## **Information Urgente de Sécurité**

**Kit d'électrodes pour stimulation cérébrale profonde Deep Brain Stimulation (DBS™) Modèles 3387, 3387S, 3389, 3389S, 3391, 3391S**

**Risque d'endommagement de l'électrode lié au capuchon de l'électrode DBS :  
Instructions d'utilisation modifiées**

Référence: Medtronic FA565

#### **Instructions additionnelles pour mise en place du capuchon d'électrode**

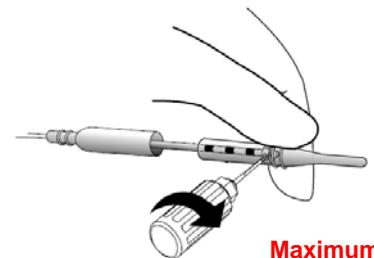
Suivez les instructions du manuel d'implantation concernant la mise en place du capuchon de l'électrode, à l'exception des étapes 4 et 5 (qui concernent la manière de tenir le bloc connecteur et le serrage des vis jusqu'à l'obtention de clics), qui sont modifiées comme suit :

Lorsque vous utilisez le tournevis de serrage, tenez fermement le bloc de connexion entre le pouce et l'index pour empêcher la rotation du bloc.

Serrez l'unique vis de serrage située dans la cavité et correspondant au contact n° 3 de l'électrode, en tournant le tournevis fourni dans le kit dans le sens des aiguilles d'une montre. **Serrez la vis jusqu'à ce qu'elle touche le contact puis continuez à serrer au maximum d'un quart de tour (vous pouvez entendre ou ne pas entendre de clic).**

**Maximum ¼  
tour  
seulement**
